Název stavby/akce:	Rekonstrukce mostů v km 518,498 a 518,962 TÚ Praha Masarykovo n. - Děčín hl. n.	Označení Investora: S632000254
		Označení zhotovitele: 28-12
Název částí:	Dokladová část	Označení částí: N.2
Název objektu/dílčí částí:	Doklady objednatele	Označení objektu/komplexu:
Název přílohy:	Doklady o projednání (doklady z výrobních porad)	Číslo přílohy: N.2.1
Název dílčí části přílohy:		
Odpovědný projektant:	Zpracovatel přílohy:	Měřítko: -
Ing. Tomáš Vojtěch	KOLEKTIV	Formáty: -
Kraj:	Katastrální území:	TUDU:
Ústecký	Krásné Březno [775266]	0801 R1
		Smluvní datum zpracování: 06/2022

ZÁZNAM

„Rekonstrukce mostů v km 518,498 a 518,962 TÚ Praha Masarykovo n. – Děčín hl.n.“

Vyjádření k projektové dokumentaci stavby „Rekonstrukce mostů v km 518,498 a 518,962 TÚ Praha Masarykovo n. - Děčín hl. n.“, DUSP + PDPS, Krásné Březno

ŘEZ 3 - PLATNOST km 0,027 51 - 0,032 88 M 1:50
St. km 0,030 55 km 0,039 08 - 0,043 20

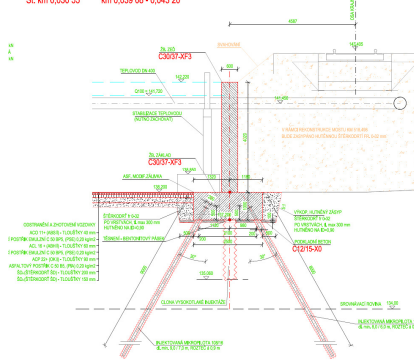
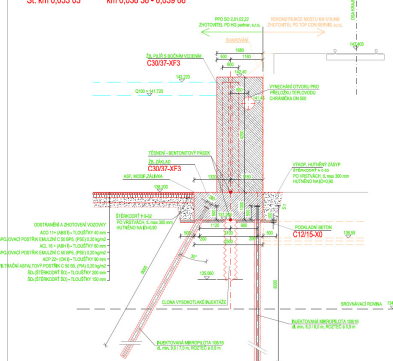
Úprava stěny by spočívala v odříznutí stávajících bočních pilířů, provedení rozšíření otvoru a vybudování nových svislých nadzemních částí pro uložení mobilního hrzení. Do podzemní části stěny by nebylo zasahováno.

Zástupci Povodí Labe v předloženém návrhu nevidí problém z hlediska např. budování mobilní stěny (navýšení času o cca hodinu - odhad), ale upozorňují na skutečnost, že návrh stavebních úprav do PPO bude muset být pravděpodobně předložen k odsouhlasení MZe, z hlediska podmínek dotačního programu PPO. Projektant prověří udržitelnost dotačních podmínek, za kterých byla postavena PPO.

ŘEZ 3 - PLATNOST km 0,027 51 - 0,032 68 M 1:50
St. km 0,030 55 km 0,039 08 - 0,043 20

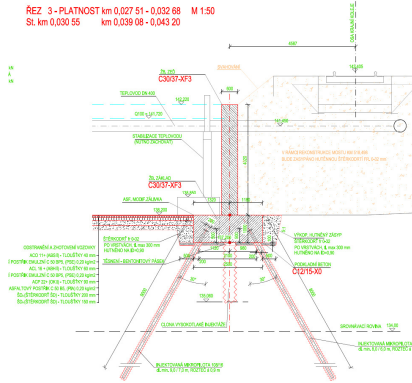
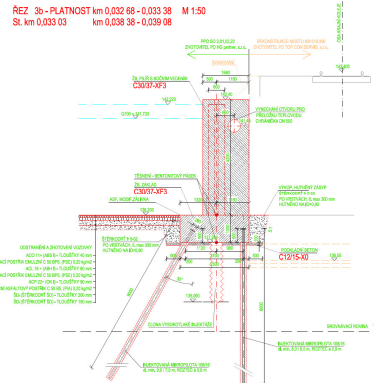
Úprava stěny spočívá v odříznutí stávajících bočních pilířů, provedení rozšíření otvoru a vybudování nových svislých nadzemních částí pro uložení mobilního hrazení. Do podzemní části stěny by nebylo zasahováno, pouze lokální zásah – osazení nových kotevních prvků slupic.

Zástupci Povodí Labe v předloženém návrhu nevidí problém z hlediska např. budování mobilní stěny (navýšení času o cca hodinu - odhad), ale upozorňují na skutečnost, že návrh stavebních úprav do PPO bude muset být pravděpodobně předložen k odsouhlasení MZe, z hlediska podmínek dotačního programu PPO. Zástupci MZe byli kontaktováni, dokumentace byla zaslána k vyjádření souhlasu správce dotačního programu.

I. Etapa

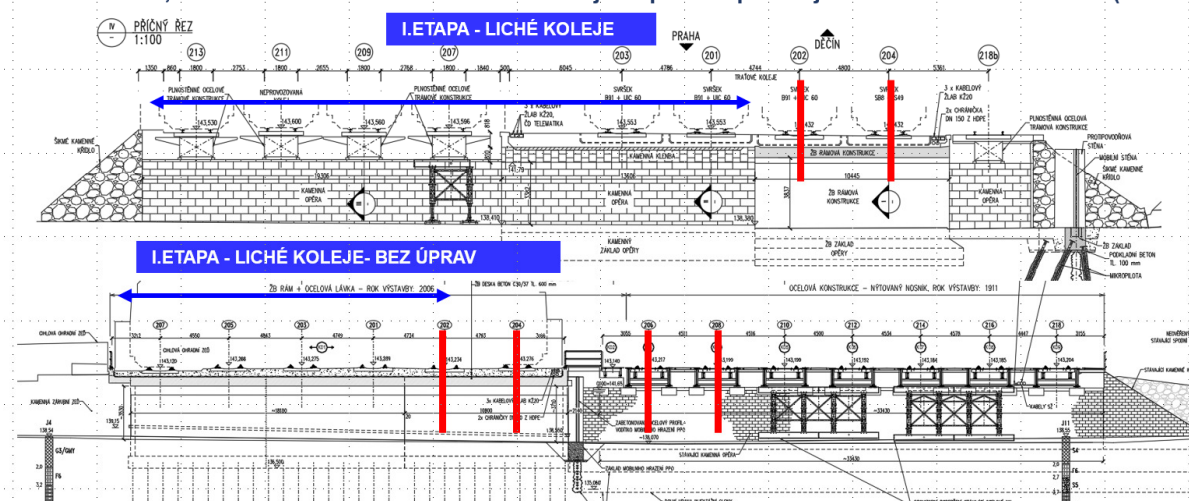
most v km 518,498 – U Podjezdu: provedení mostních konstrukcí pod lichými kolejemi
201,203,207, 209, 211 a 213 (modré)

most v km 518,962 – U Cukrovaru: bez zásahu do NK – jízda probíhá po kolejích č. 202 a 204 +
206 a 208 (červené)

II. Etapa

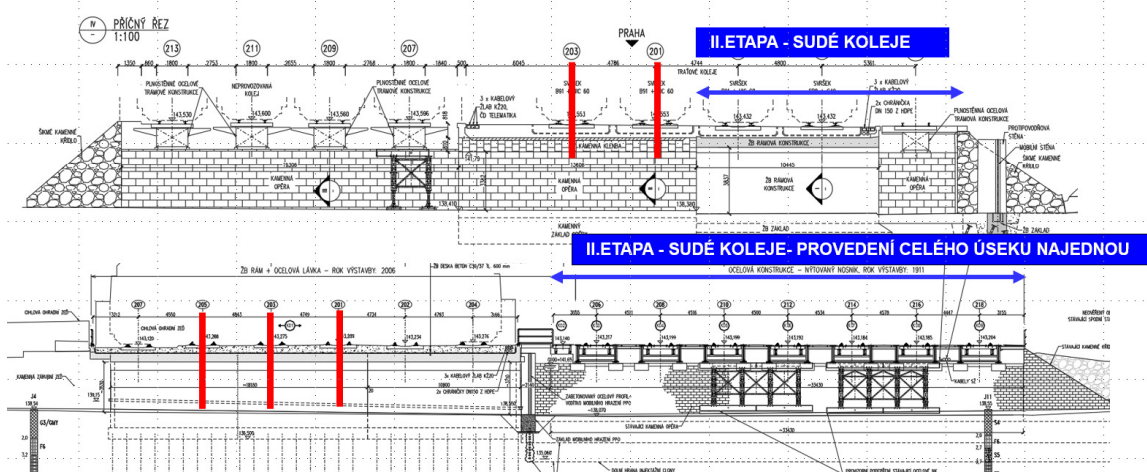
most v km 518,498 – U Podjezdu: provedení mostních konstrukcí pod sudými kolejemi 202, 204, 218 (modré)

most v km 518,962 – U Cukrovaru: kompletní výměna NK OK pod kolejemi 206, 208, 210, 212, 214, 216 (modré) – jízda probíhá po kolejích č. 201 a 203 + 205 (červené)

D.2.1.4 SO 23-01 Protipovodňové opatření

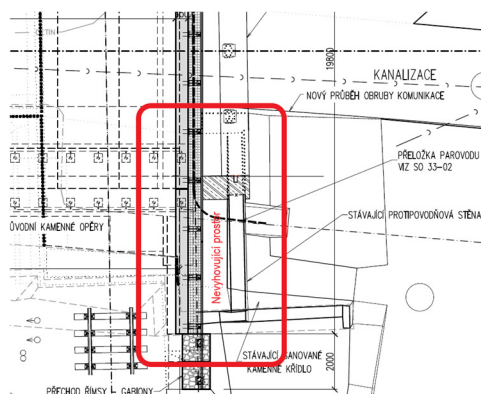
Nejsou zakresleny souvislosti s novou konstrukcí mostu. Jak široká vznikne nově mezera mezi novým pilířem a čelní plochou. Tento prostorový detail není vhodně dořešen. Je zde předpoklad pohybu nepovolaných osob, tvorby smetiště a jiných nežádoucích vlivů na konstrukci mostu.

Bylo doplněno a zasláno ke kontrole – viz vypořádání připomínek – přiložená odpověď z elektronické komunikace.
